Référence : 14-000561-OZB
Affaire : SA-14-001795

Avis sur étude d'ingénierie du comportement au feu du parc de stationnement du nouvel hôtel de police de Fort de France

Projet Parc de stationnement du nouvel hôtel de police de Fort de France

Date : 26 08 2014
Indice de révision : A
Nombre de pages : 13

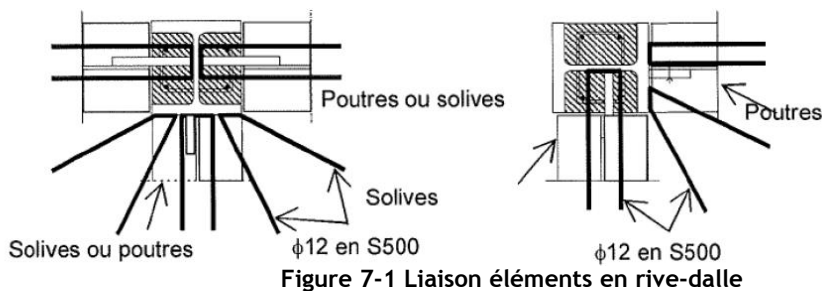
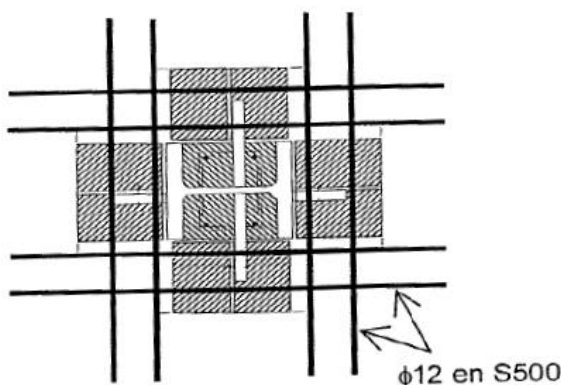
- (1) Le remplissage du béton entrant les semelles des poteaux doit être réalisé sur toute la hauteur.
- (2) La liaison entre les poteaux de rive et la dalle de béton est nécessaire et doit être assurée par des armatures de diamètre minimum de 12 mm ancrés sur les poteaux en acier.

- (3) Les assemblages poutre-poteau et poutre-poutre peuvent être réalisés en assemblage articulé mais la semelle inférieure des poutres doit respecter un jeu de 15 mm afin d'assurer une résistance en moment négatif en cas d'incendie, pour les éléments dont la portée est supérieure à 10m. Tout assemblage de conception différente assurant au moins une résistance identique en moment négatif peut être utilisé (par exemple des platines d'about).
- (4) Pour des poteaux centraux, la continuité des armatures dans la dalle de béton doit être assurée par des armatures additionnelles.

Figure 7-3: Disposition des armatures additionnelles pour assurer la connexion entre les goujons des poutres et le treillis de la dalle

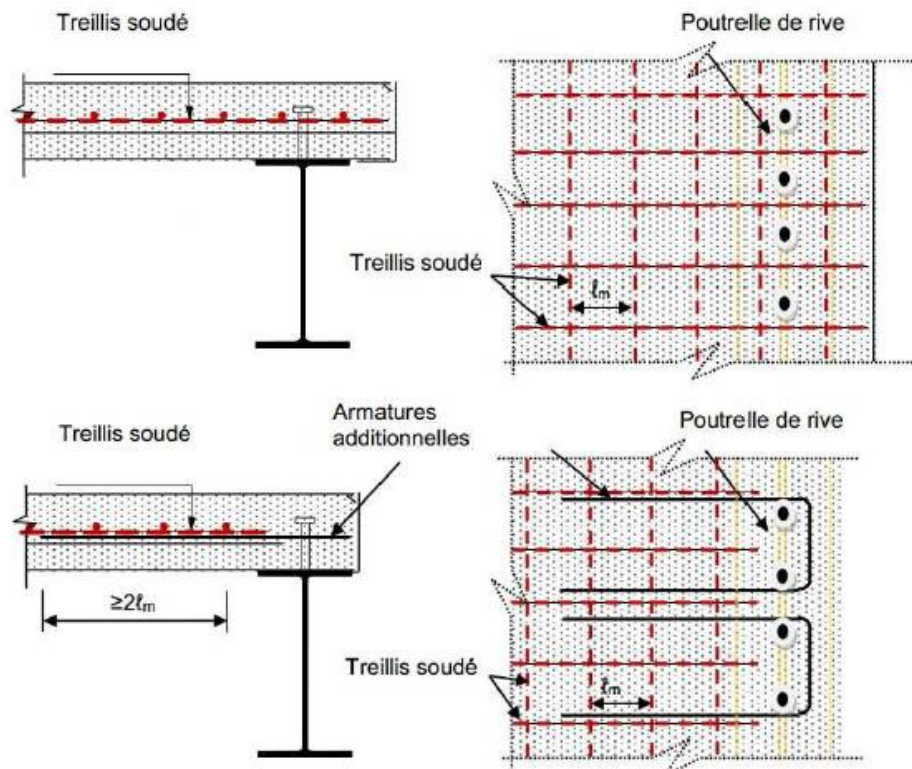
- (5) La nappe de treillis soudé doit avoir une liaison suffisante, à l'aide des connecteurs en goujon à tête, avec toutes les poutres de rive (solives et poutres principales), ceci peut être réalisé avec des armatures additionnelles,

- (6) Toutes les armatures additionnelles doivent avoir une longueur d'ancrage suffisante permettant d'obtenir un ancrage solide de celles-ci dans la dalle,
- (7) Les connecteurs doivent être uniformément répartis le long des poutres en acier.
